INFORME N° 0180-2025/MINEM-DGAAM-DEAM-DGAM

Asunto : Solicitud de exclusión de cierre de accesos contemplados en la Declaración de Impacto Ambiental del proyecto de exploración minera “Cautivas”, presentada por FRESNILLO PERU S.A.C.

Mapa de accesos ejecutados del proyecto Cautivas

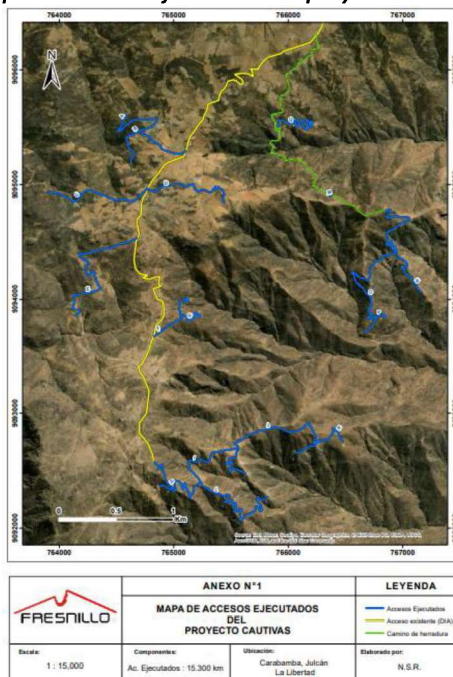
- 4.2.3 Mediante escritos N° 3119609 y N° 3133317, el titular reiteró su solicitud para la exclusión de accesos del proyecto Cautivas, precisando que se considere la voluntad de los pobladores del caserío de Buenaventura, respecto a la solicitud de exclusión.
- 4.2.4 Mediante escrito N° 3208473, el titular presentó el Mapa de accesos ejecutados del proyecto Cautivas, haciendo mención a la diferencia entre el trayecto de los accesos ejecutados y el trayecto de los accesos aprobados en la DIA Cautivas.

(...) Sobre el particular, resulta oportuno señalar que la DIA Cautivas, establece **que todos los accesos proyectados se harán siguiendo la pendiente del terreno**. En ese sentido, Fresnillo, además de los aspectos señalados en el párrafo que antecede, **modificó los trazos de los accesos en función a la pendiente del terreno, en estricto cumplimiento de su instrumento de gestión ambiental.** (...)

3119609	Se reitera la solicitud de exclusión	No se presenta información técnica
3133317	Se reitera la solicitud de exclusión	No se presenta información técnica
3208473	Mapa de accesos ejecutados del proyecto Cautivas	El trazo de accesos ejecutados, no corresponde aprobado en la DIA, no obstante, corresponde a lo contrastado en imágenes de satélite.
3287028	Recurso de reconsideración	No se presenta información técnica
3371435	Información respecto a coordenadas de inicio y fin de los accesos materia de exclusión	Las coordenadas de inicio y fin de los accesos materia de exclusión, no corresponden a lo inicialmente presentado (ver cuadros 2 y 3).
3856615	Información respecto a plataformas ejecutadas	Las coordenadas de ubicación y cantidad de las plataformas ejecutadas, no corresponden a lo inicialmente presentado (ver cuadros 1 y 4).
